Kreisstadt Friedberg (Hessen)
Bebauungsplan Nr. 12
„Stadtsanierung“, Teil 1,
Kaiserstraße / Färbergasse
2. Änderung, Teil A

Ergebnis der Offenlage gemäß § 4 Abs. 2 BauGB

Stand: 23. Januar 2024

Plan 4: Vergleich: Trauf- und Firsthöhen: Bestand Joh--Kaiserforum

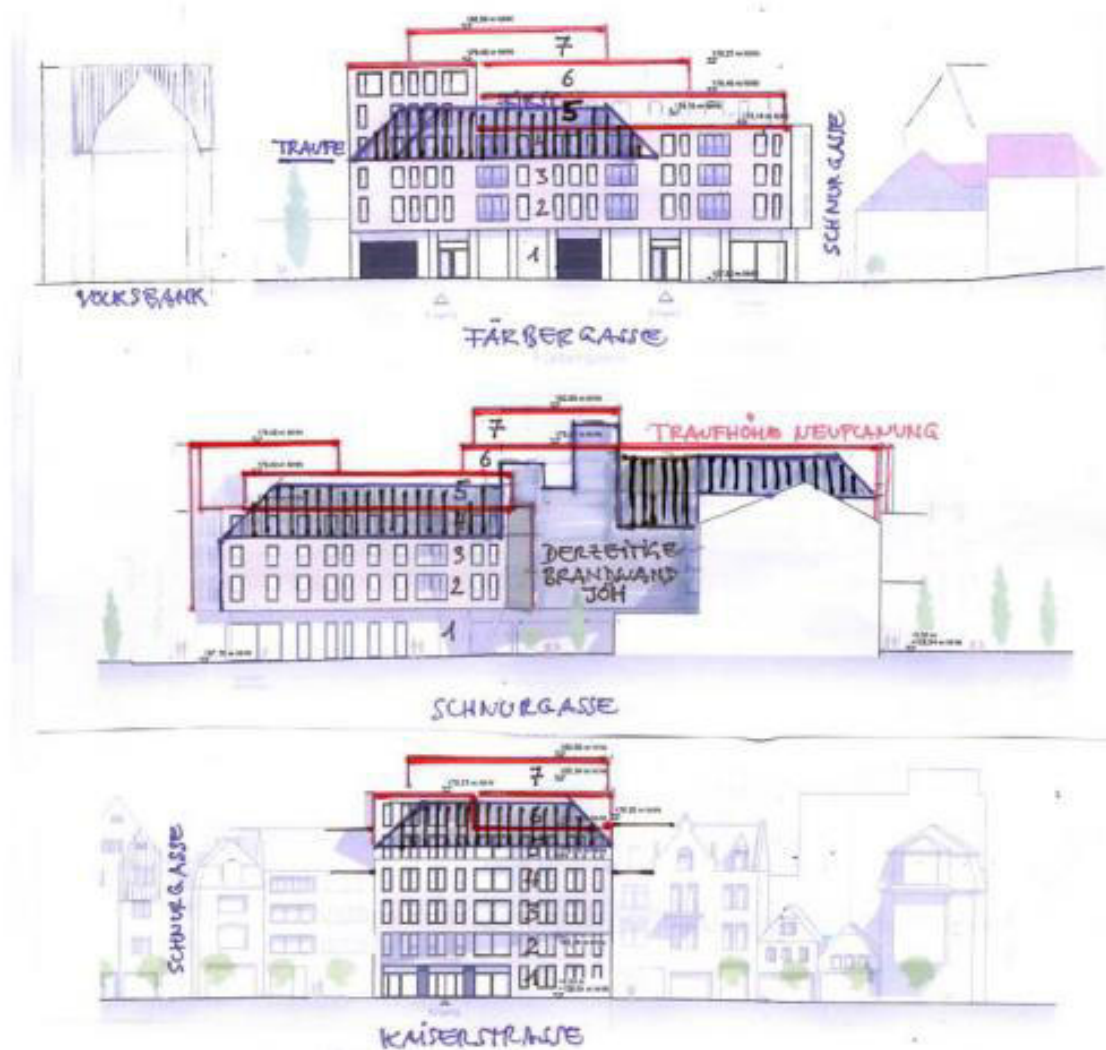
Die vorgesehene Erhöhung des Neubaus um 2-3 (!!!) Geschosse gegenüber den Traufhöhen des Bestandsgebäudes Joh ist städtebaulich nicht vertretbar! Sie beeinträchtigt sehr wohl das Erscheinungsbild des öffentlichen Straßenraums, teilweise auch unter Beeinträchtigung der Belichtungs- und gesunden Wohn- und Arbeitsverhältnisse (Schnurgasse), den Umgebungsschutz des Kulturdenkmals Stadtkirche mit Stadtkirchenplatz und die umgebende Nachbarbebauung, **insbesondere durch Wegfall der stadtbildprägenden Dachlandschaft!**

Plan 5: Vergleich: Traufhöhe Bestand Joh >< Traufhöhe Kaiserforum

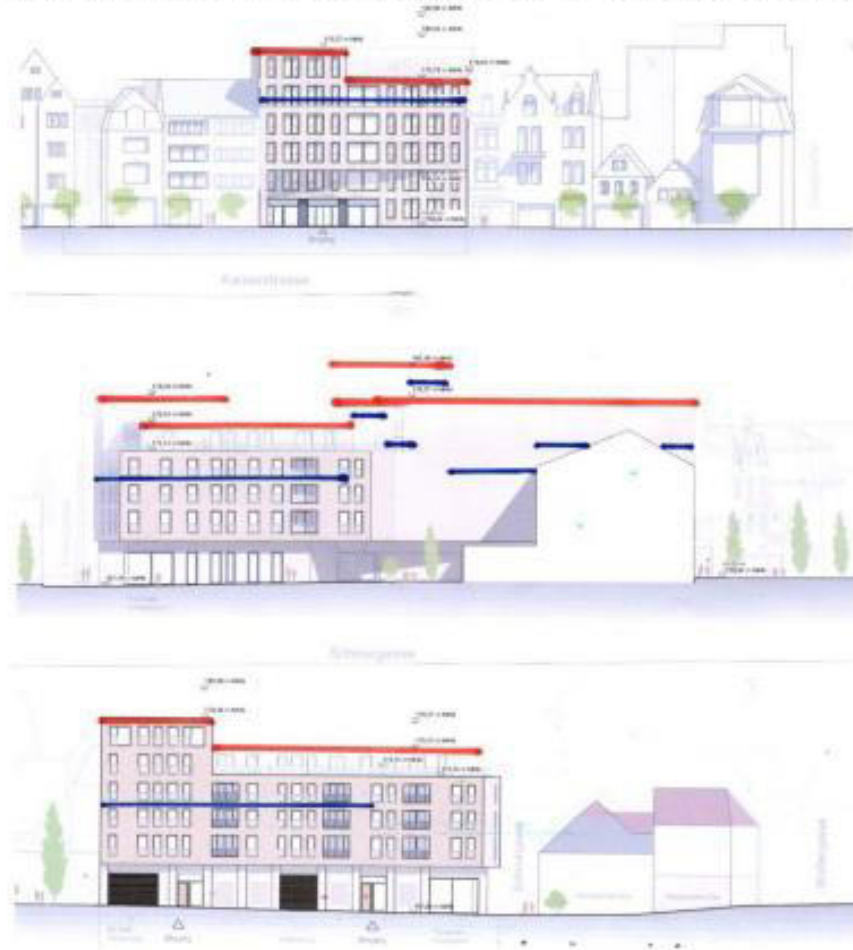
Bei dem Neubauvorhaben des Kaiserforums gilt es zu beachten, dass die Dachflächen zudem eine Vielzahl von Funktionen übernehmen müssen, die ausschließlich mit einem Flachdach realisiert werden können. Die Dachflächen werden künftig für die Erzeugung von Energie und Wärme, als Rückhalteraum für anfallende Niederschlagswasser, als öffentliche Aufenthaltsflächen und als begrünte Freiräume für die Anwohner genutzt.

Gerade in Zeiten der Energiewende müssen mehr Flächen für technische Aufbauten vorgehalten werden, die sinnvoll auf den Flachdachflächen untergebracht werden. Aufgrund dessen wurde das Flachdach als Dachform gewählt.

Plan 6: Wahrnehmung der Staffelung und Hochpunkte

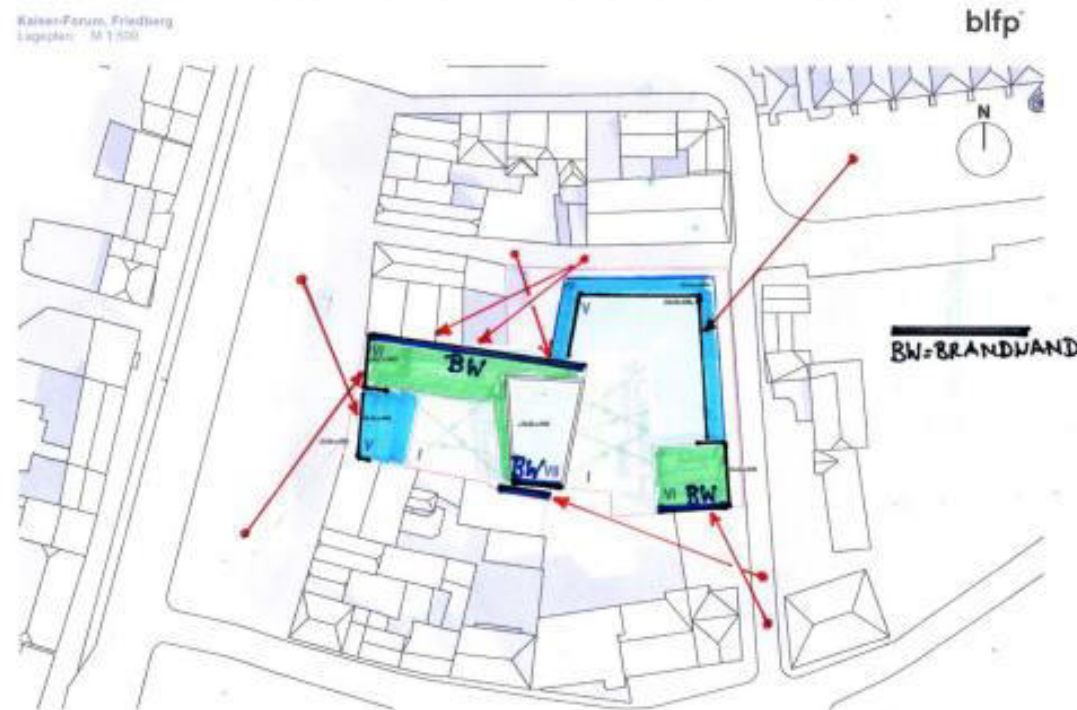
Somit kann sich die beabsichtigte „weniger markante Wahrnehmung aus dem Straßenraum“ nicht eintreten!

Selbst das 7. Geschoss im mittleren Gebäudeteil ist im Straßenraum Schnurgasse und von der Färbergasse über die Parkfläche Volksbank **deutlich wahrnehmbar.**

Die leichte Schrägstellung einzelner Geschosse (Kaiserstraße + Brandwand Schnurgasse) ist willkürlich und aus dem historischen Stadtbild nicht abzuleiten. Hierdurch ist keine Staffelung wahrnehmbar!
